Dodatok č. 2 k zmluve o dielo

„CESTA I/51 a II/511 VRÁBLE, KRÍŽOVATKA “

Vzájomnou dohodou zmluvných strán mení sa obsah tejto zmluvy č. 619/6131/2008; 92/2008/08411/S/R týmto dodatkom č. 2 v čl. III. Zmluvná cena nasledovne:

- na základe zavedenia novej meny € (eur) v Slovenskej republike v zmysle zákona č. 650/2007 Z.z. v platnom znení s prihladnutím na riešenie obsiahnuté vo vyhláske Národnej banky Slovenska č. 240/2008 Z.z. prepočítava podľa konverzného kurzu 1 € = 30,1260 Sk
- z dôvodu zmien počas realizácie prác, zachovania bezpečnosti cestnej premávky predĺžením zábradlia, realizovaním vodovodu v zmenenej trase po vytýčení.

SO 202 Rekonštrukcia vodovodu.

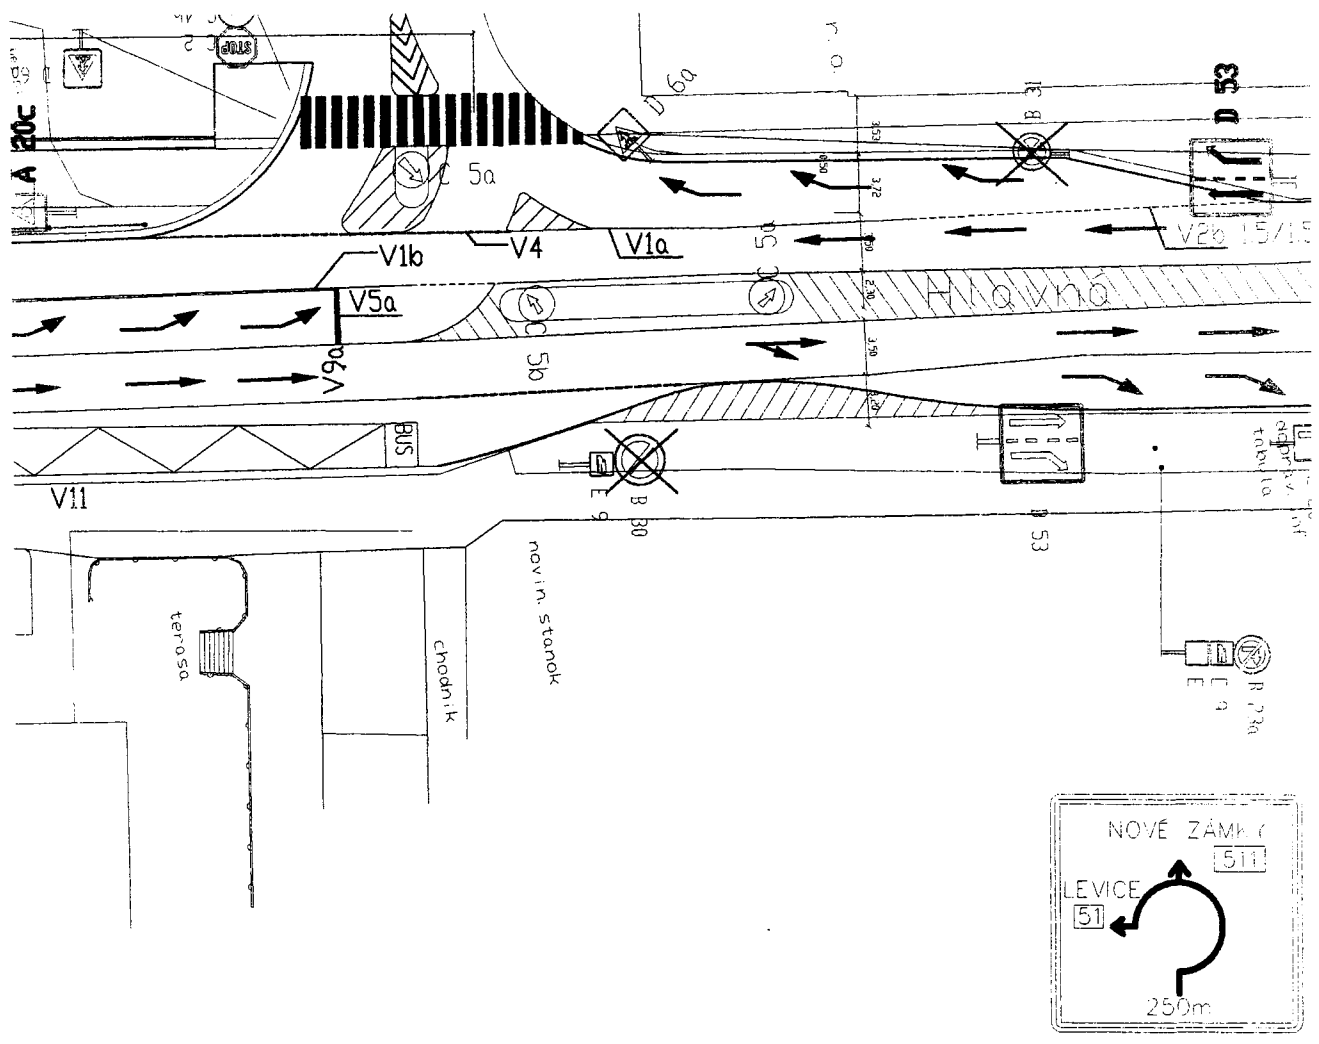
- Na základe skutočnosti počas realizácii prakticky vodovodu TLT DN 250 v miestach budúcej križovatky boli vykonaní nasledujúce práce realizácie:
1. z dôvodu iného situovania pristupiaceho vodovodu a miesta pripojenia bolo nevyhnutní realizovať pripoj na konci vlnku v rýle na páte, čo predstavuje novobudovaný vodovod o oca 12m. Na pripoj bol použitý T kus 250/250 s usadením DN 210.
 2. Pripojka na obchody D 63 nebola na namierenom mieste, preto z dôvodu možnosti napojenia obchodu na vodovod je pripojka a vodovod vody D 110 uložený v chráničke DN 200 a položený cez celú križovatku a na konci je ukončený podzemným hrdlom v rýle na páte. Dĺžka HDPE D 110 je oca 19m.

Všetchní činnosti a rozhodnutia o nevyhnutných zmenách boli počas výstavby pojednávané aj s projektovou firmou ZS US a. s. Nitra p. Becár a aj p. Bako
